| Referenz:      | ValveCare-3 Upgrade Injektorschiene & Allgemeine Systeminformationen |
| Artikelnummer: | 199/03000X/A                                                         |

Mit diesem Info-Bulletin möchten wir Sie über ein Upgrade der ValveCare-3-Injektorschiene informieren und nützliche und neue Informationen teilen.

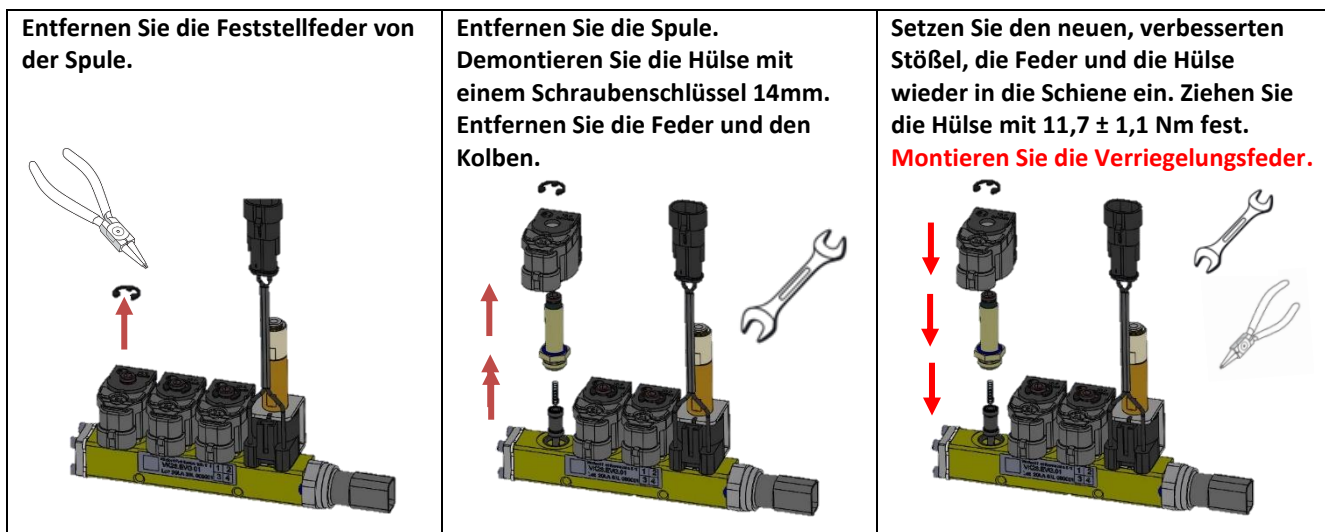
Die Erfahrung aus der Praxis hat gezeigt, dass sich in seltenen Fällen der O-Ring des Injektorkolbens lösen kann, was zu einem Ausfall der Injektorschiene führt (Fehlercode 291 bis 296 Funktionsfehler des ValveCare Injektors X)

Dieses Problem kann einfach gelöst werden, indem der Stößel der Einspritzdüzenschiene durch einen neueren (verbesserten) Typ ersetzt wird. Diese Upgrade-Kits werden Ihnen in den nächsten Tagen automatisch zugesandt. Die Mengen basierend auf den Fehlerhaften erhaltene Schienen.

**Anmerkung 1:** Ersetzen Sie im Falle eines Updates immer **alle** Stößel derselben Schiene.

**Anmerkung 2:** Die neue Kolbenversion ist am blauen O-Ring zu erkennen.

**Anmerkung 3:** Montieren Sie den Aufkleber aus dem Update-Kit auf der ValveCare-3-Schiene, um zu erkennen, dass die Schiene aktualisiert wurde.
